島根原子力発電所 2号炉 審査資料	
資料番号	EP-068 改10(説3)
提出年月日	令和 2年 5月7日

# 島根原子力発電所 2号炉

## 安全施設

### (審査会合からの変更内容)

復水輸送系概要図（変更前）

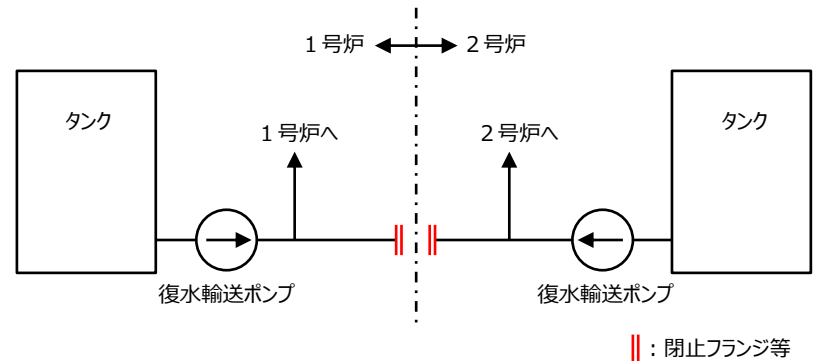
## ■ 復水輸送系の1, 2号炉相互接続に関する方針変更

設置許可基準規則第12条安全施設において、相互接続として抽出していた1, 2号炉復水輸送系連絡配管について、閉止フランジ等で物理的に切り離し、相互接続しない設計に見直す。

- 設置許可基準規則第12条の解釈第14項の『「相互に接続」とは、2基以上の発電用原子炉施設間で、系統又は機器を結合することをいう。』に該当するものとして、当該連絡配管を「相互接続」として抽出していた。
- 当該連絡配管は、1号炉復水貯蔵タンク点検時に貯蔵水を2号炉復水貯蔵タンクや補助復水貯蔵タンクに移送すること等を目的に設置したものであるが、連絡運用する手順を定めておらず、これまで連絡運用した実績はない。
- 現状、他号炉の系統に影響を与えないよう接続部の弁を全閉及び施錠管理し、隔離した状態としており、今後も連絡運用する計画はない。
- 復水輸送系以外の系統の相互接続は「他号炉と接続し、かつ、連絡運用するもの」であること及び復水輸送系の連絡運用の実状を踏まえ、閉止フランジ等で物理的に切り離し、相互接続しない設計に見直す。
